Garðastræti 42

Vegna: Máls nr. 0700/2026, Garðastræti 42 - USK26010363 (Grenndarkynning byggingarleyfisumsóknar)

Umsögn varðandi grenndarkynningu byggingarleyfis fyrir Garðastræti 42 - USK26010363

Garðastræti 42 – Svör við athugasemdum eftir grenndarkynningu

Útlit austur og vestur

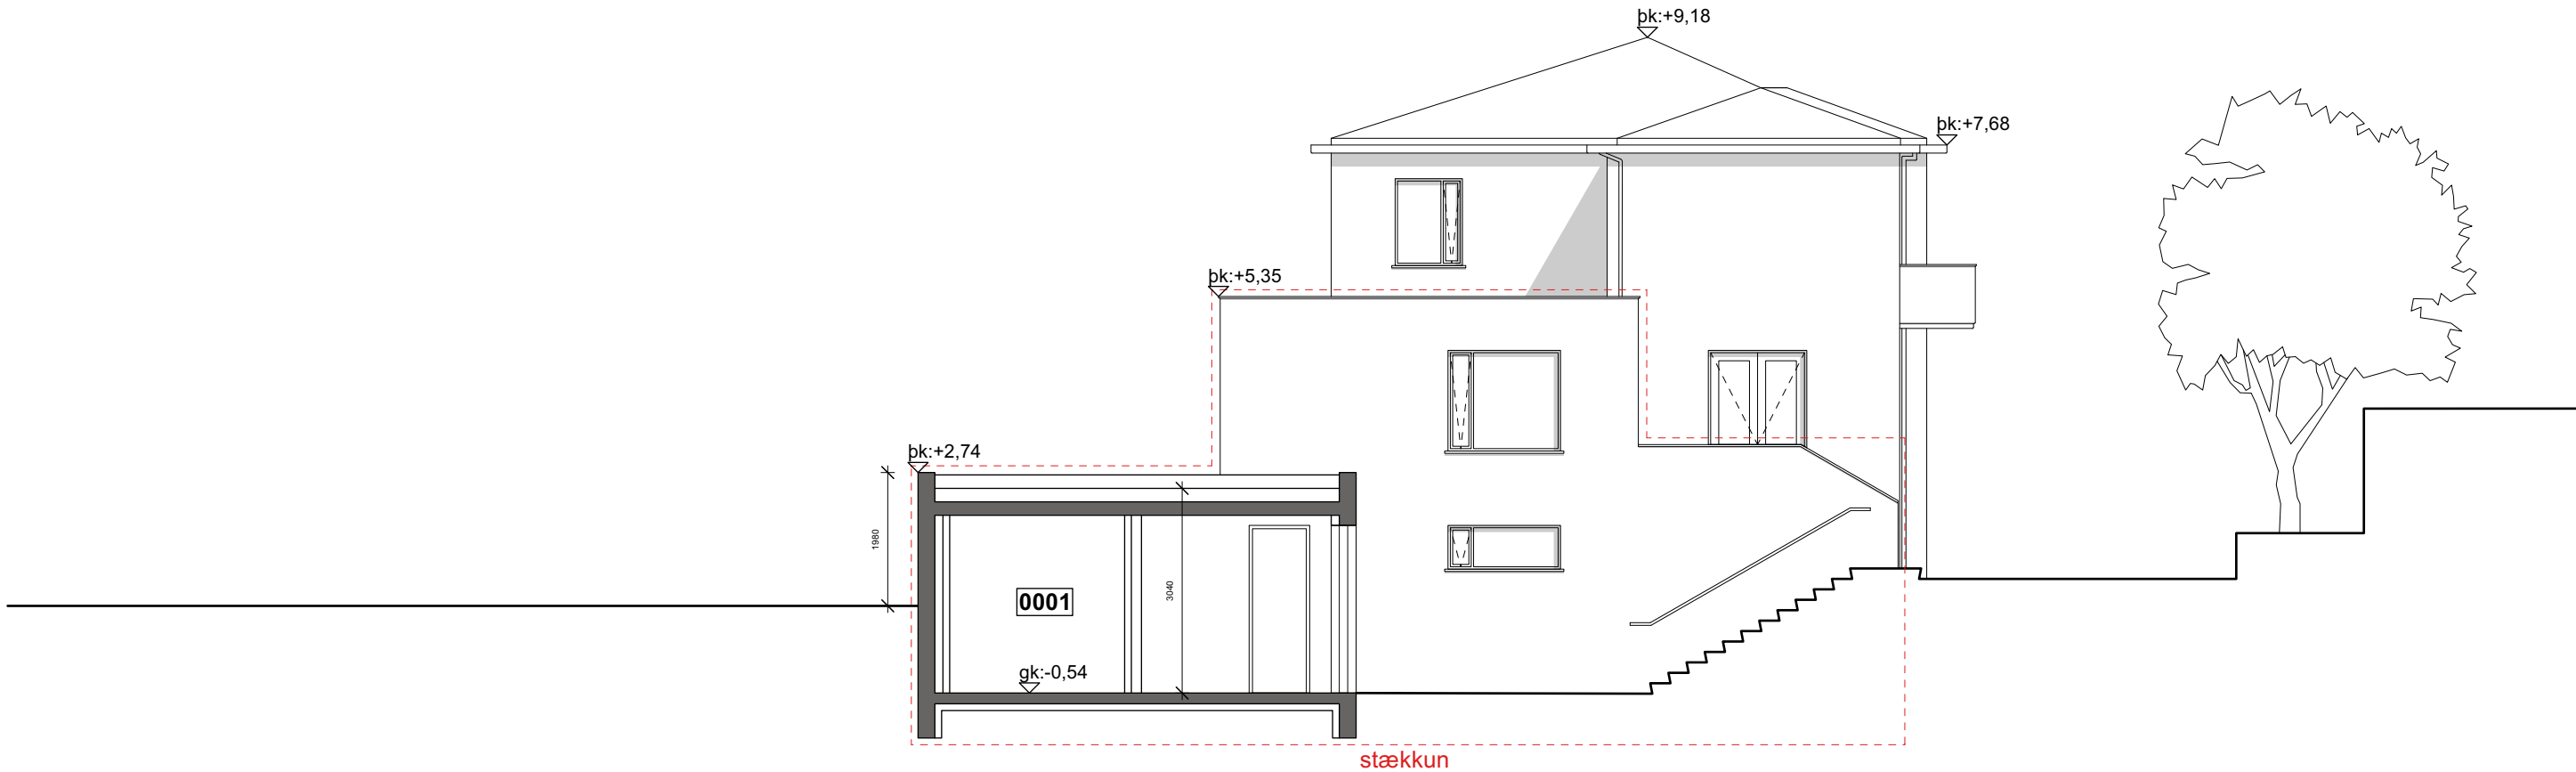
Húsfélagið gerir athugasemd við að þrír nýir gluggar verði settir á norðurhlið Garðastrætis 42. Gluggarnir auka innsýn á dvalarsvæði og inn í íbúðir Garðastrætis 40 töluvert. Nýir gluggar vísa beint að fyrirhuguðu eldhúsi íbúðar á 2. hæð í húsi nr. 40, þar sem í dag er stofa, sem og inn í stofu íbúðarinnar, á svalir sem eru út frá stofu og eykst innsýn inn í svefnherbergi sem er á suð-austur hlið hússins. Húsfélagið telur einnig að gluggarnir muni auka innsýn töluvert í stofu íbúðar á jarðhæð sem er á suð-austurhlið húss. Einnig sem húsfélagið telur líklegt að með gluggunum muni íbúar í húsi nr. 42 horfa beint á dvalarsvæði íbúa í húsi nr. 40 sem nú er verið að framkvæma á lóð nr. 40. Húsfélagið telur að breyting skerði friðhelgi íbúa, bæði inni í íbúðum og á einkasvæðum utandyra og getur haft áhrif á daglega notkun rýma, þar sem íbúar þurfa í auknum mæli að taka tillit til sjónlínu frá nágrönnum. Húsfélagið telur þá auknu innsýn sem gluggar veita hafa veruleg neikvæð áhrif á lóð nr. 40 og gerir þannig alvarlegar athugasemdir við það fyrirkomulag og fer fram á að bætt verði úr þessu.

Breyting:	Dags:	Lýsing:
A	08.04.26	Garðveggir og landhæðir uppfærðar.
B	17.04.26	Hæðarkótar.
C	29.04.26	Mállina í sniði uppfærð.
D	27.08.26	Skyggni framan við bílskur stýtt

Mynd 3: Sýnir staðsetningu trés innan lóðar nr. 40 með bláum hring og þann gróður sem er víkjandi á lóð nr. 42 skv. kynntu byggingarleyfi.

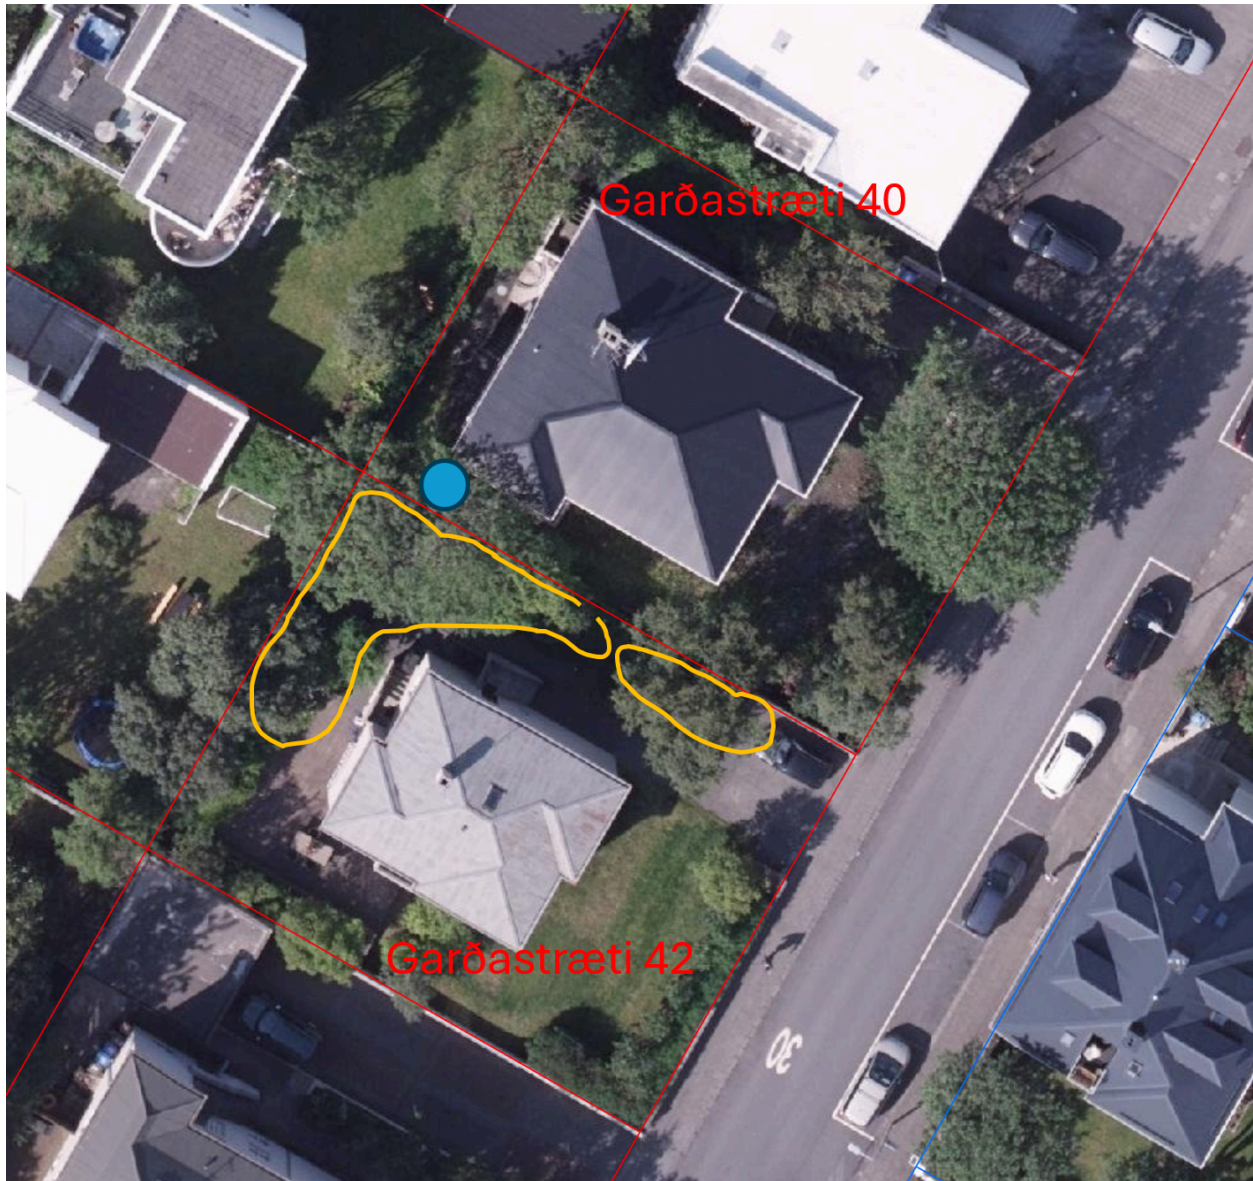
Húsfélagið telur að uppbyggingin hafi töluverð neikvæð áhrif á gróður á svæðinu. Í yfirstandandi framkvæmdum lét húsfélagið gera beð í kringum tré á lóð nr. 40, sjá staðsetningu á mynd 3 með bláum hring. Þar sem tréð er alveg við lóðarmörkin er líklegt að rótarkerfi þess liggi innan lóðar nr. 42. Þannig hefur húsfélagið áhyggjur af því að þetta tré muni ekki lifa af fyrirhugaðar framkvæmdir. Þá myndi húsfélagið tapa þeim gæðum sem fylgja því að hafa tréð, enda hefur framkvæmdum verið hagað þannig að tréð fái sess í garðinum sem annars hefði ekki verið gert. Undirrituð átta sig á því að þau geta ekki beint gert athugasemd við hvernig lóðarhafi á lóð nr. 42 hagar gróðri en vill benda á að með framkvæmdinni er dregið verulega úr magni gróðurs á svæðinu. Skv. tillögu að uppbyggingu virðist allur sá gróður sem afmarkaður er með gulum penna á mynd 3 víkja vegna uppbyggingar. En gróðurinn á lóð nr. 42 eykur gæði á svæðinu í heild verulega, enda eru á lóðinni há, falleg og nokkuð fjölbreytt tré. Þessi tré draga í dag úr innsýn milli húsanna í kring og gerir svæðið fallegra í heild. Húsfélagið telur uppbygginguna ekki í samræmi við stefnu aðalskipulags um gæði byggðar þar sem hún dregur að verulegu leyti úr gróðri á svæðinu.

Leitað var eftir ráðum hjá deild skrifstofu og umhverfisgæða og er reynir á lóðarmörkum talinn líklegur til að hafa vaxið að mestu innan lóðar Garðastrætis 40 vegna steypis veggs sem liggur á milli lóða. Nokkuð hár stofn á trénu hjálpar einnig til við að geta varðveitt tréð við framkvæmdir þar sem að bygging verður ekki verulega mikið hærri en veggurinn þar sem tréð stendur.

Það er vissulega missir af gróðri sem fer vegna framkvæmda en hann er í höndum lóðarhafa Garðastrætis 42. Ekki er talin þörf á að vernda birkitré í verðandi innkeyrslu sérstaklega en eigendur eru hvattir til að bæta upp fyrir brotthvarf þess og annars gróðurs á lóðinni í átt að götu.

Útlit eftir breytingar – uppfært með styttingu skyggis

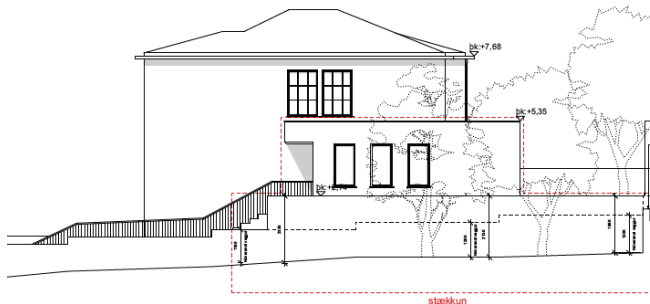
Nýir gluggar við viðbyggingu eru taldir auka innsýn inn í íbúð og dvalarsvæði á lóð við Garðastræti 40 og skerði þannig friðhelgi.

Viðbygging sem bætt er við á norðvesturhluta byggingar með umræddum gluggum er stækkun sem fer í sömu línu að vestanverðu eins og flest hús götunnar og stækkun að norðanverður þar sem gluggar eru eru 4,49m frá lóðarmörkum. Í dag eru dyr og pallur á svipuðum stað og nýir gluggar og þá einnig gluggar á 2. hæð.

Aukin innsýn er talin óveruleg og þá sérstaklega með tilliti til þess hversu langt inni á lóð nýir gluggar eru og hversu mikil heildarfjarlægð er á milli húsa.

Úr uppfærðum skuggavarpsgögnum

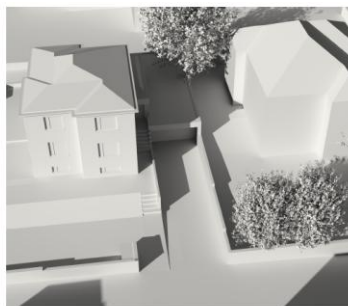
Skuggavarp er sagt aukast, meðal annars að einu helsta útivistarsvæði lóðar við Garðastræti 40 þar sem framkvæmdir standa yfir til að auka á gæði þess svæðis.

Hönnuðir hafa brugðist við athugasemd með því að draga úr skuggavarp með því að stytta skyggni við bílskúr en hafa þá einnig uppfært skuggavarp þar sem tekið er tillit til trjágróðurs og sýnt skuggavarp í þrívídd svo hægt væri að sjá áhrif viðbyggingar á hús. Megnið af skuggavarpinu kemur með núverandi húsi ásamt gróðri á báðum lóðum og er aukning vegna þess ekki talin veruleg. Með breytingum er að sjá að fráhrarf birkitrés minnkar skuggavarp á hús og lóð Garðastrætis 40.
